Was hier in einer schönen Plangrafik vom  
Landschaftsarchitekten von SPARBAU für den Block A  
verkauft wurde...

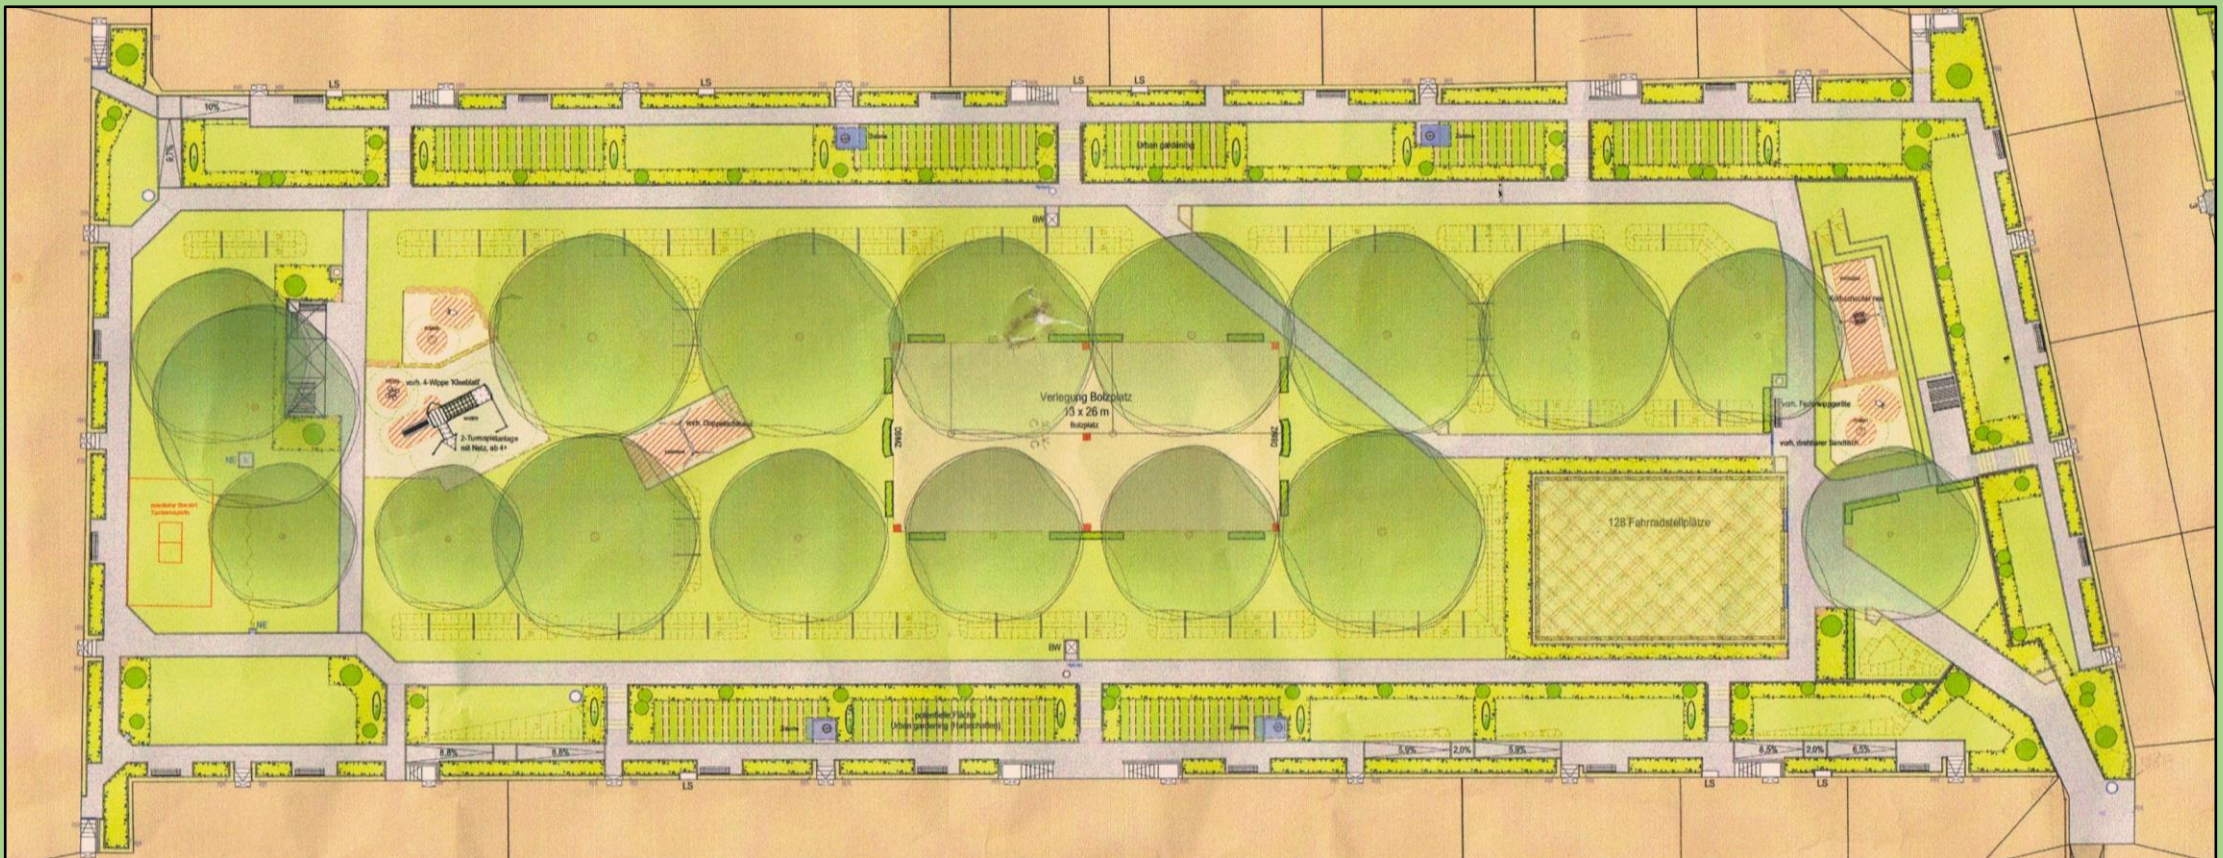
...bedeutet nichts anderes als eine  
deutliche Verschlechterung der  
Hofsituation durch...

*geplante Bodenversiegelungen*

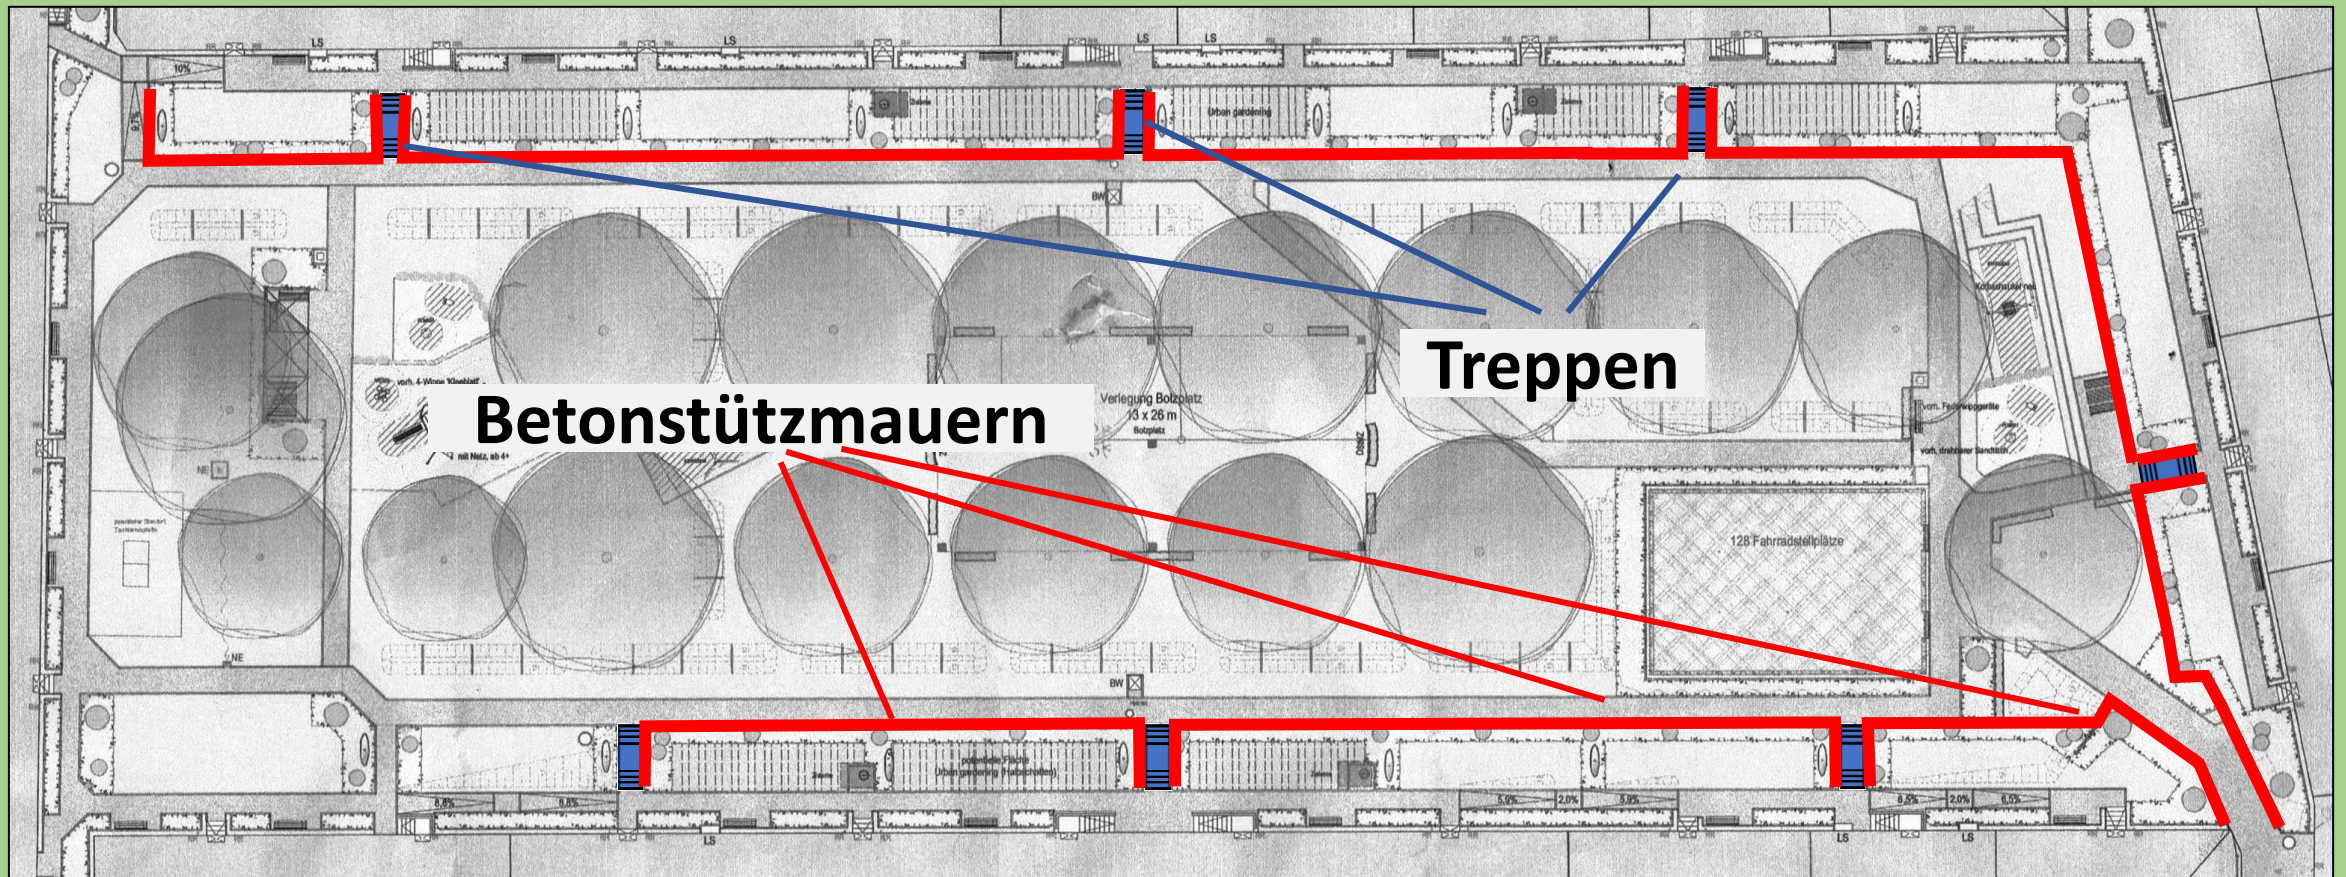
...sowie der unnötige Einbau von Treppen (in Blau) und Beton-Stützelementen (in rot) ...

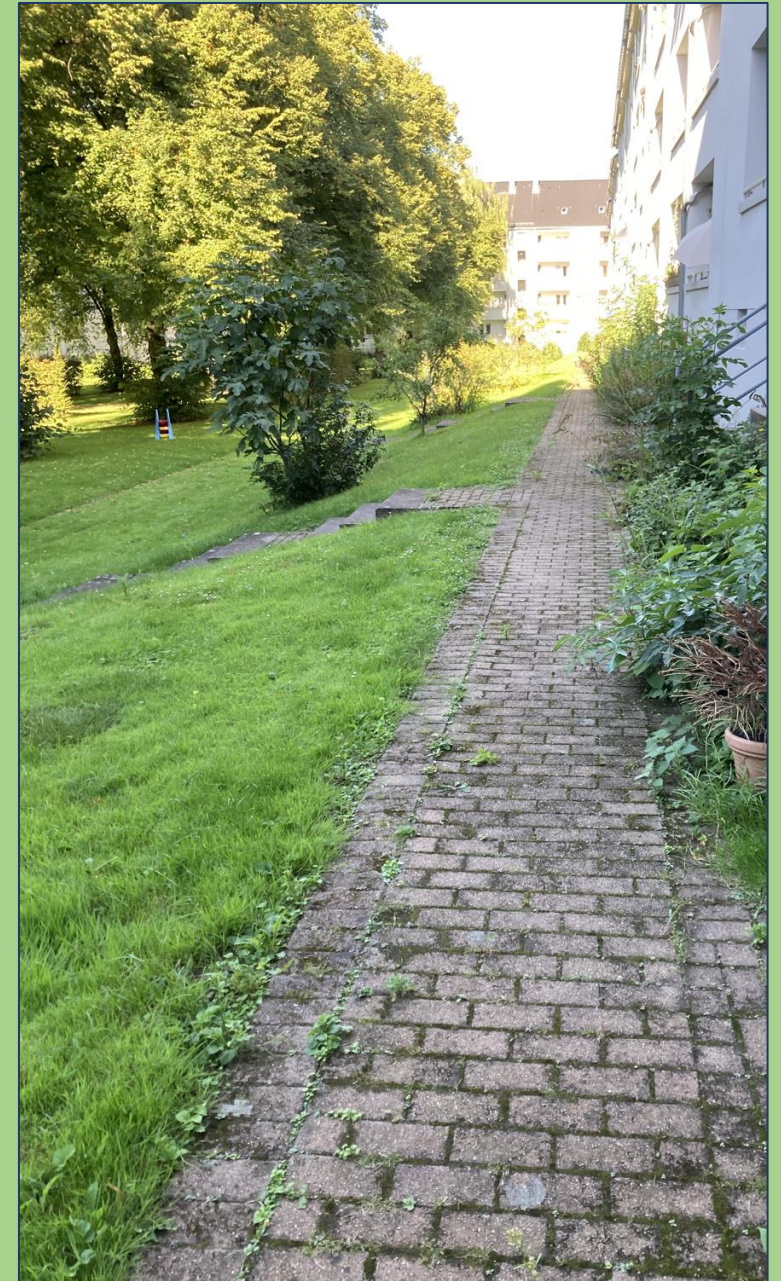
...wo vorher organische,  
naturverträgliche  
Bodenprofile Höhen-  
differenzen aufgefangen  
haben ...

...sind jetzt mehr als 565 Tonnen teure, klimaschädliche Pflaster- und L-Steine aus Beton verbaut worden. Und das Ganze für einen höchst fragwürdigen ökologischen und ästhetischen Wert.
